製品分類	マイクロプロセッサ		発行番号	TN-SH7-463A		Rev.	第 1 版
題名	SH7705 DMAC に関するハードウェアマニュアル訂正		情報分類	1. 仕様変更 ②. ドキュメント訂正追加等 3. 使用上の注意事項 4. マスク変更 5. ライン変更			
適用製品	HD6417705	対象ロット等	関連資料	SH7705 シリーズ ハードウェアマニュアル 第 1 版 ADJ-602-305		有効期限	
		全ロット				永年

SH7705 ハードウェアマニュアルにおいて、ダイレクトメモリアクセスコントローラ (DMAC) に関して訂正がありますので、ご理解、ご了承頂けますようお願い申し上げます。

【訂正箇所】 p.8-27 (4) バスモードとチャネルの優先順位

図 8.12 複数チャネルが動作する場合のバス状態

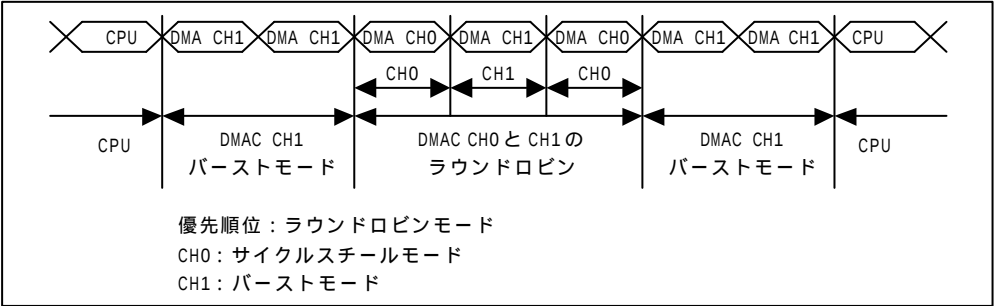
【訂正前】 (太字が誤記部分)

このとき、優先順位の設定が固定モード (CH0 > CH1) の場合、**チャネル 0 の設定がサイクルスチールモードでもバーストモードでもチャネル 0 の転送がすべて終了してからチャネル 1 の転送を継続します。**

優先順位の設定が固定モードでもラウンドロビンモードでも、チャネル 1 がバーストモードなので、この間 CPU にはバス権は渡りません。ラウンドロビンモードの場合の例を図 8.12 に示します。

図 8.12 複数チャンネルが動作する場合のバス状態

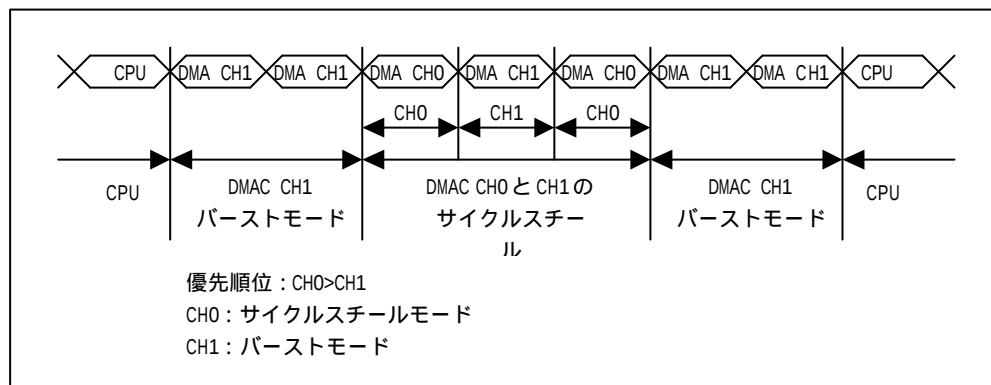
【訂正後】

優先順位固定モード（CH0>CH1）において、チャンネル1がバーストモードで転送中でも、それより優先順位の高いチャンネル0に転送要求が発生すると、ただちにチャンネル0の転送を開始します。

この時、チャンネル0もバーストモードの場合は優先順位の高いチャンネル0の転送が全て終了してから、チャンネル1が転送を継続します。

また、チャンネル0がサイクルスチールモードの場合、まず優先順位の高いチャンネル0が1転送単位の転送を行った後、内部バスのバス権を解放せずに連続してチャンネル1が転送されます。その後も、チャンネル0→チャンネル1→チャンネル0→チャンネル1というように交互に転送が行われます。つまりバス状態は、サイクルスチールモード転送終了後のCPUサイクルがバーストモード転送に置き換わった形になります。この例を図8.12に示します。競合するバーストモードが複数チャンネルある場合は、その中で一番優先順位の高いチャンネルが優先実行されます。

DMA転送を複数チャンネルで行う場合は、競合する全てのバースト転送が終了するまでバス権は他のバスマスタに開放しません。

ラウンドロビンモードでは、サイクルスチールモードのチャンネルとバーストモードのチャンネルを混在しないでください。この場合、各チャンネルの転送動作は正しく行われますが、優先順位が正しく変化しない場合があります。
